Elementos Adicionais “PEDREIRA Barrosinha”

Agosto de 2019

Figura n.º 5: Metodologia adotada para a definição do limite de escavação

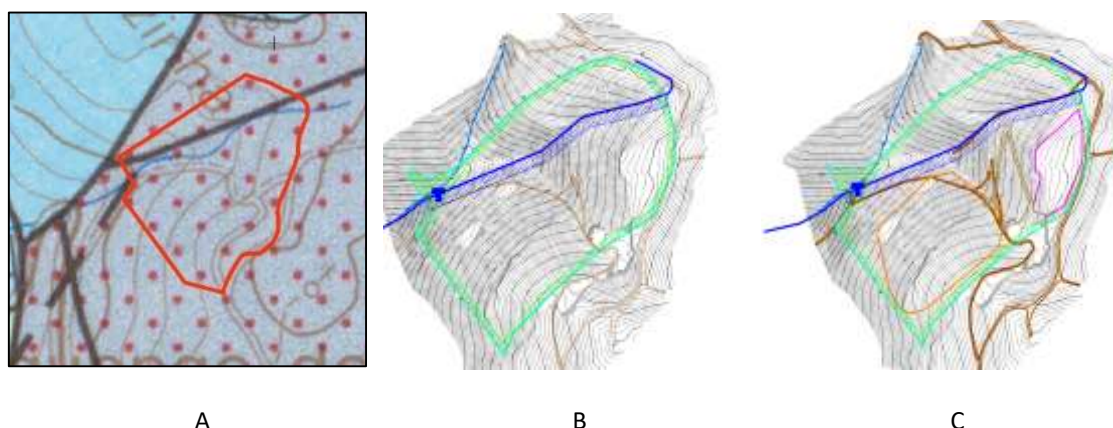
1.1 ADEQUAR A LEGENDA DA FIGURA N.º 5: ETAPAS DA DEFINIÇÃO DOS LIMITES DE ESCAVAÇÃO (PÁGINA 31), TENDO EM CONTA OS ELEMENTOS REPRESENTADOS

O ponto 4.4.1. Cálculo de Reservas da pagina 30 e 31 nomeadamente a legenda da Figura n.º5 deverá passar a ler-se:

A metodologia adotada para a definição do limite de escavação desenvolveu-se em três etapas fundamentais:

- Área com aptidão ornamental (A) – A identificação da geologia local (carta geológica complementada com o trabalho de campo) permitiu classificar a área de estudo como sendo uma região com aptidão ornamental;

- Área com potencial mineiro (B) – O estudo do relatório da campanha de sondagens permitiu complementar os trabalhos de geologia, inferindo que toda a área apresenta potencial mineiro para a exploração de rocha ornamental. Nesta fase de potencial mineiro foram descartadas as zonas de defesa (limite da área licenciada – linha verde e da conduta adutora – linha azul);

- Área de escavação (C) – Após análise de localização das várias áreas afetas a uma exploração mineira (nomeadamente: acessos atuais e futuros (linha castanha), área de anexos (linha cor de rosa), zonas de defesa (linhas verde e azul)), a área de escavação (linha cor de laranja) foi definida como sendo a melhor área para a realização dos trabalhos de lavra.

Figura n.º 1: Extrato da Planta de Ordenamento – Classificação e Qualificação do Uso do Solo do PDM de Batalha – Enquadramento da área de estudo. Fonte: Planta de Ordenamento – Classificação e Qualificação do Uso do Solo | julho 2018.

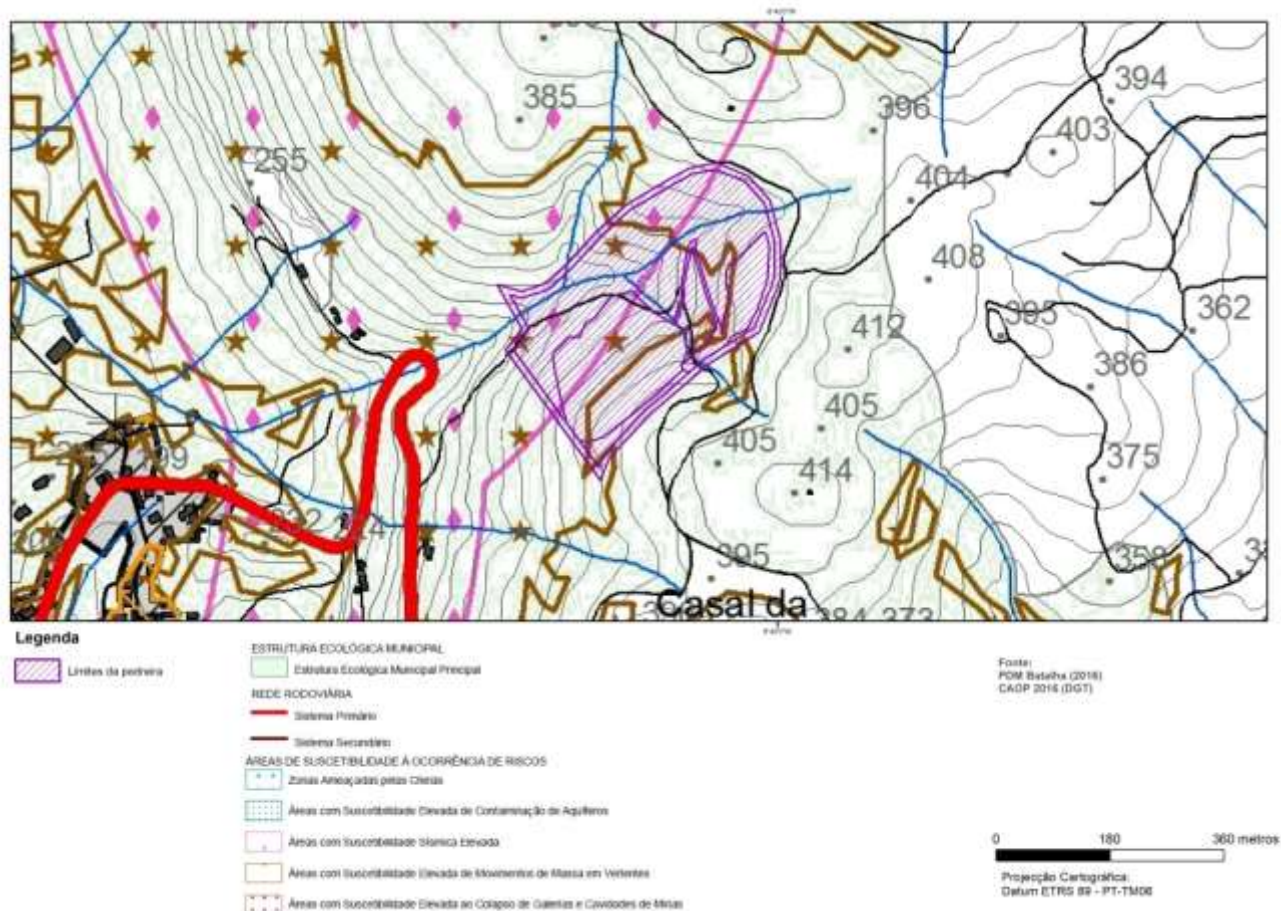
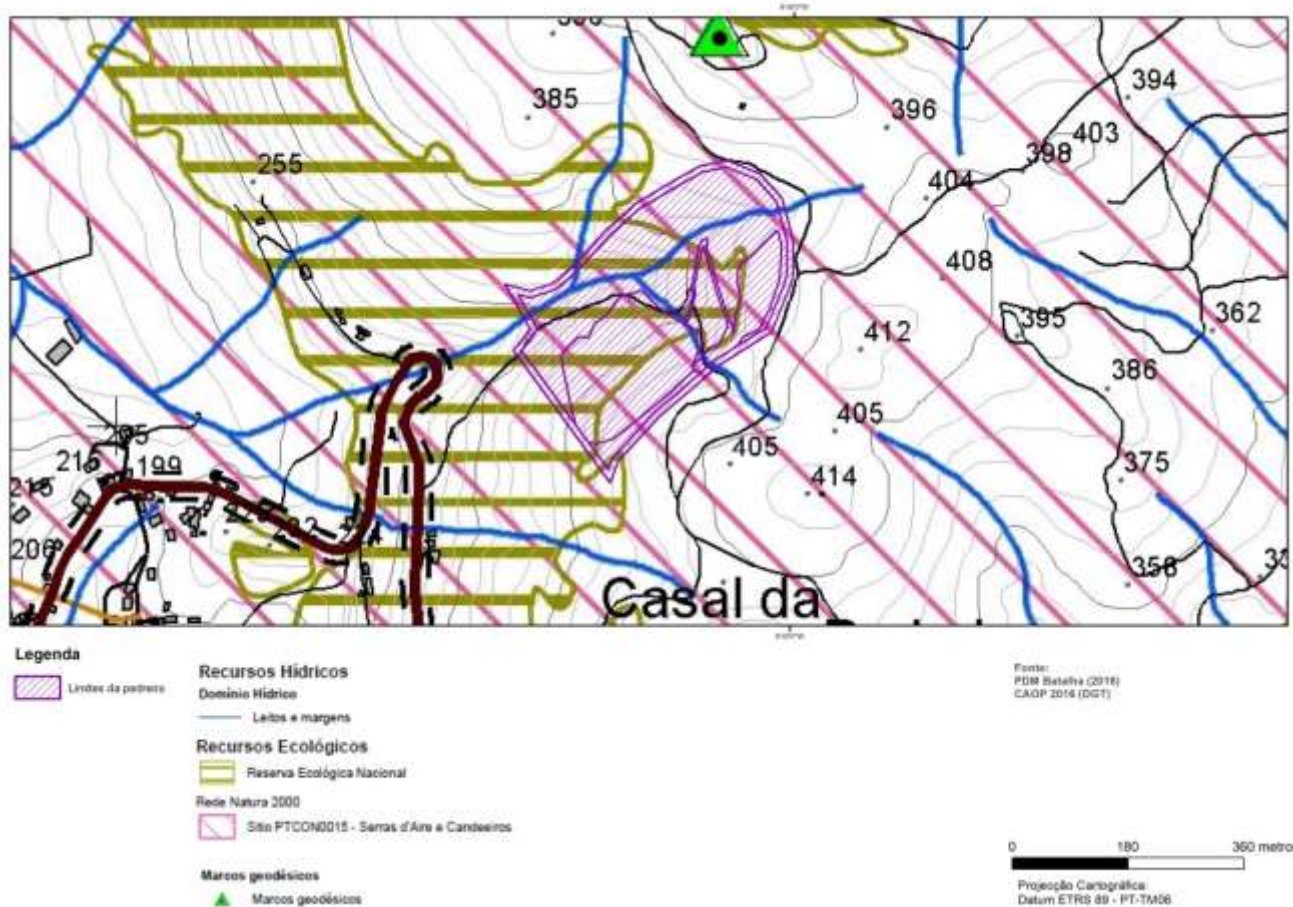
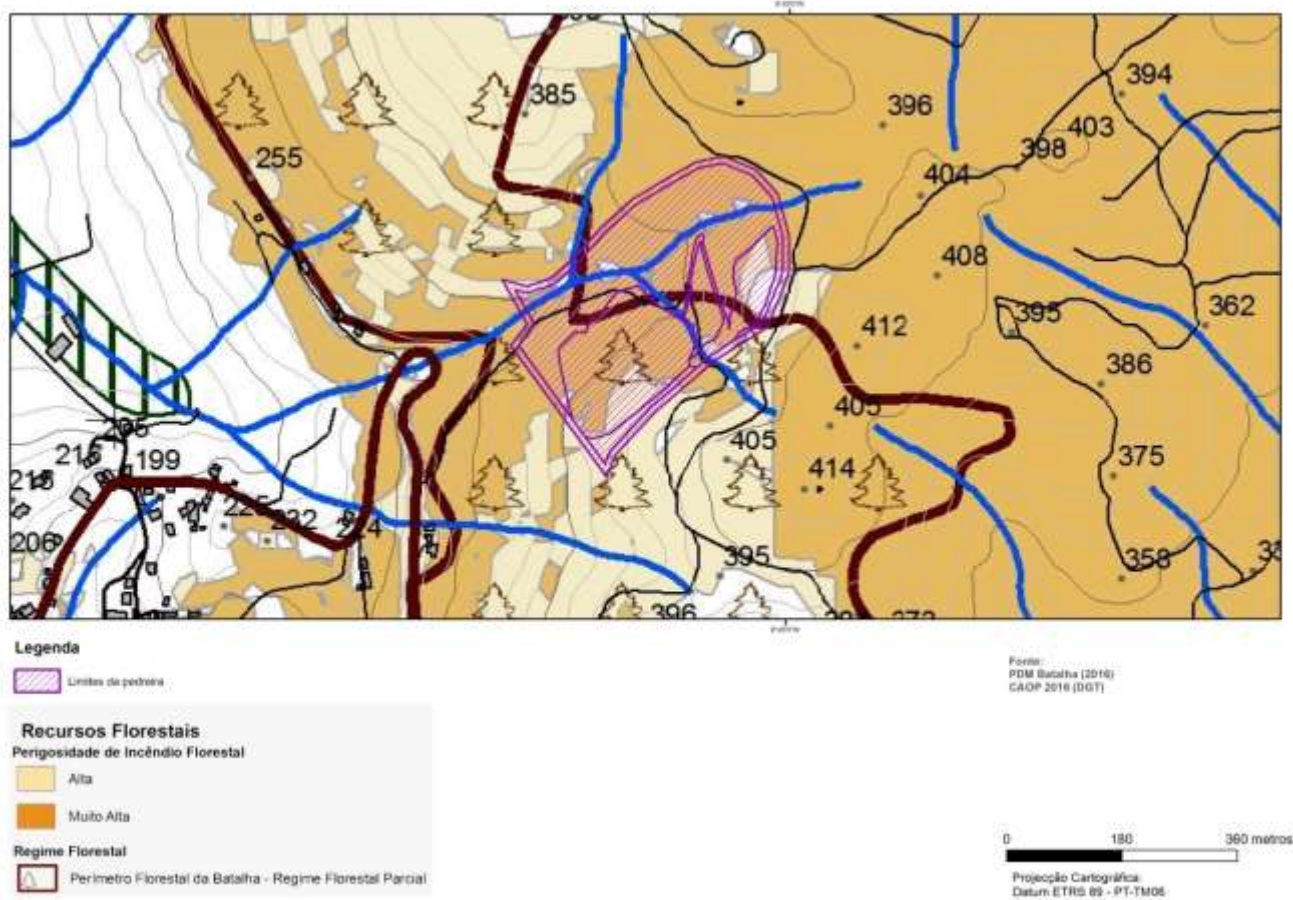
2.1 A CARTOGRAFIA APRESENTADA NO QUE SE REFERE À 1.ª REVISÃO DO PLANO DIRETOR MUNICIPAL (PDM) DA BATALHA, NÃO INTEGRA TODAS AS PLANTAS EM QUE SE DESDOBRAM AS PLANTAS DE ORDENAMENTO E DE CONDICIONANTES QUE COMPÕEM AQUELE PLANO, TAL COMO NÃO SÃO APRESENTADAS AS DESIGNAÇÕES CORRETAS, CONSTANDO ESTAS DO N.º 1 DO ARTIGO 2.º DO RESPECTIVO REGULAMENTO.

Em resposta ao elemento solicitado encontram-se, de seguida, as figuras, com as designações corretas, das quatro plantas que integram o PDM da Batalha e que constam nos capítulos 5.9.6.1 e 5.9.6.2.

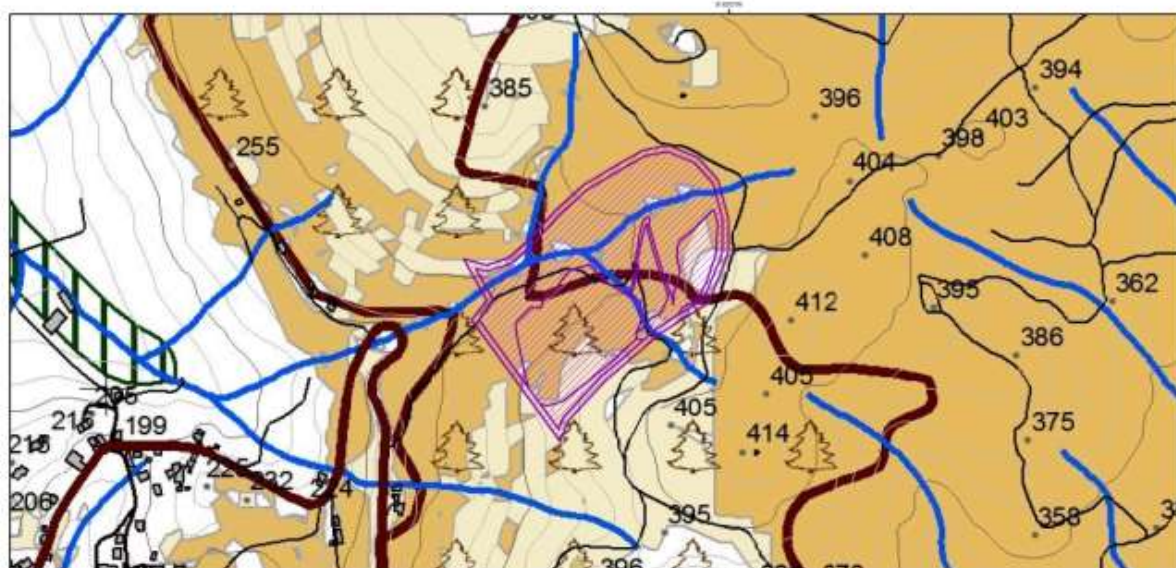
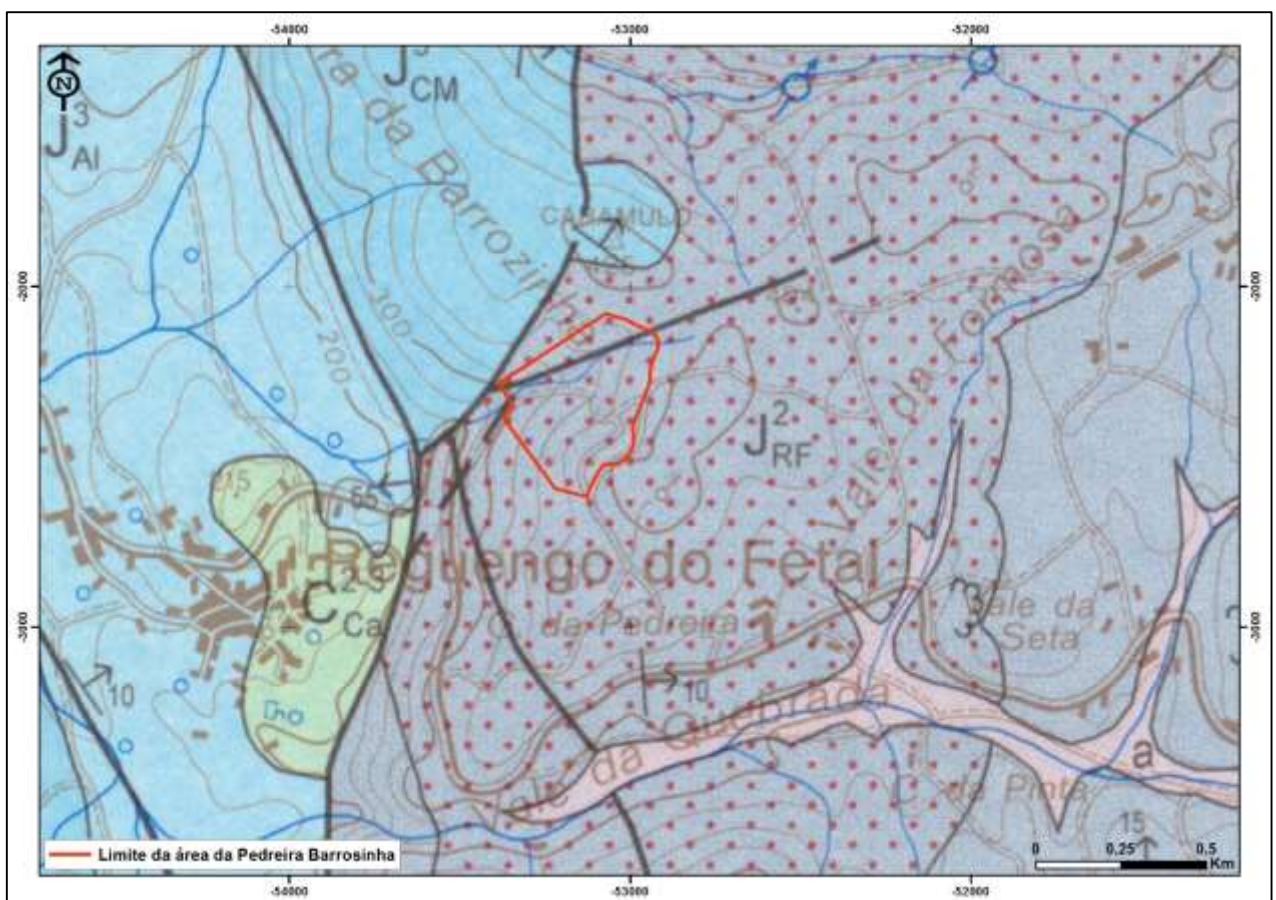
2.3 ESTANDO O PROJETO ABRANGIDO PELO PERÍMETRO FLORESTAL DA BATALHA SUJEITO AO REGIME FLORESTAL PARCIAL, CONFORME PLANTA DE CONDICIONANTES II E FAZENDO O REGULAMENTO DA 1.ª REVISÃO DO PDM DA BATALHA, DIVERSAS REFERÊNCIAS AOS CONDICIONALISMOS LEGAIS APLICÁVEIS AO USO, OCUPAÇÃO E TRANSFORMAÇÃO DO SOLO NESSE PERÍMETRO, DEVERÁ SER MELHOR JUSTIFICADO EM QUE MEDIDA O USO NÃO FLORESTAL PROPOSTO CUMPRE ESSES CONDICIONALISMOS.

A condicionante referente ao Perímetro Florestal da Batalha enquadra-se em metade da área do projeto, na sua parte sul, integra o Regime Florestal Parcial e foi estabelecido pelo Decreto-Lei n.º 44425, de 28 de junho de 1962.

No PDM da Batalha, nestas áreas o uso não florestal, mais concretamente a exploração de recurso geológico é regulamentado na alínea c), do ponto 3, do artigo 12º que refere que a pesquisa, prospeção e exploração de recursos geológicos, aplicando-se às novas áreas de exploração o disposto no artigo 32.º e ainda o imperativo de guardarem um afastamento mínimo de 250 metros aos limites do solo urbano e aos limites dos empreendimentos turísticos existentes ou licenciados e aos limites dos aglomerados rurais”.

Figura: Perfil esquemático das bacias de decantação.

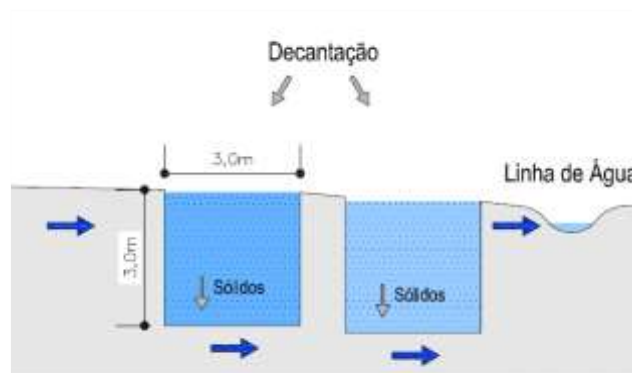
8.1 O EIA REFERE QUE SE OCORRER ACUMULAÇÃO DE ÁGUA (APENAS EM CONDIÇÕES ESPECIAIS DE PLUVIOSIDADE) NÃO FUNDO DA CORTA, SERÁ EFETUADA A SUA BOMBAGEM PARA OS SISTEMA DE DRENAGEM NATURAL. DEVERÃO SER INDICADAS AS CARACTERÍSTICAS DA ÁGUA A DESCARREGAR, EM TERMOS DE SST, TURBIDEZ, CBO5 E CQO

Na presente data é difícil dizer objetivamente quais as características da água acumulada no fundo da pedreira. No entanto podemos afirmar que, quando acontecer tal acumulação esta dar-se-á no fundo da pedreira em bacias cortadas no maciço no fundo da pedreira, nas quais será decantada. Só após a decantação é que a água será reposta no sistema hídrico, tal como afirmado na página 279 do Relatório Síntese. Na figura seguinte apresenta-se esquematicamente o funcionamento das bacias de decantação.

Por este facto os valores de SST e a turbidez da água serão mínimos e inferiores aos limites legais permitidos para reintrodução e água no sistema hídrico natural. No que respeita aos valores espectáveis de CBO₅ e CQO são espectáveis valores também dentro dos limites legais tendo em atenção que não se espera arrastamento de matéria orgânica com as águas pluviais tendo pelo facto de estas águas provirem da escorrência do interior da área de exploração que, por inerência do método de exploração, não existe vegetação nas áreas de trabalho ou qualquer outra fonte de matéria orgânica a ser arrastada para as bacias de decantação.

De qualquer forma sempre e quando se dê acumulação de água no fundo da pedreira e seja decantada a empresa procederá a análises aos parâmetros identificados, SST, Turbidez e CBO₅ e CQO, previamente à reintrodução na rede hidrológica natural.

Figura: Perfil esquemático do método construtivo do aterro.

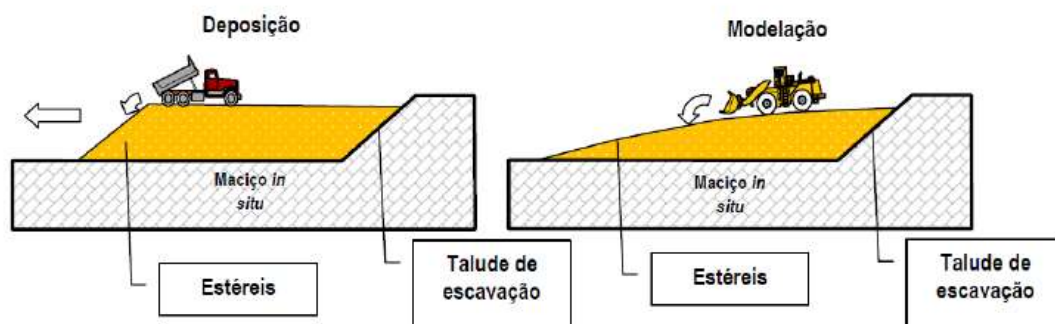
8.7 O EIA REFERE QUE NA FASE DE DESATIVAÇÃO, A ÁREA INTERVENCIÓNADA SAIRÁ BENEFICIADA EM TERMOS DE CAPACIDADE DE ARMAZENAMENTO DE AGUA SUBTERRÂNEA, UMA VEZ QUE COM O PARP, SERÁ INCREMENTADA A SUA POROSIDADE E PERMEABILIDADE, FUNÇÃO DA VOLUMETRIA DOS MATERIAIS AÍ DEPOSITADOS, REFEREM QUE O IMPACTE AMBIENTAL É POSITIVO CERTO DE MAGNITUDE MEDIA E SIGNIFICATIVO. DEVERÁ SER APRESENTADA EXPLICAÇÃO PARA ESTAS AFIRMAÇÕES, TENDO EM ATENÇÃO AS COTAS A QUE SE ENCONTRA O NÍVEL FREÁTICO, A PEDREIRA (BASE E TOPO DA CORTA), ASSIM COMO A SITUAÇÃO DE REFERENCIA

De acordo com o Plano de Pedreira o aterro que será executado na corta resultante das ações de exploração será efetuado com recurso a materiais de granulometrias variadas resultantes das ações de exploração. Este aterro respeitará, na medida do possível, a sequência construtiva que se apresenta na figura seguinte, de forma que o aterro seja constituído por, de baixo para cima com granulometrias de diferentes calibres e que o preenchimento dos vazios seja o mais completo de maneira a evitar o arrastamento dos finos pela água percolada. Desta forma permitirá a água se se infiltre não percole de forma imediata para o maciço subjacente de forma turbulenta e esco superficialmente diretamente para a rede de drenagem natural.
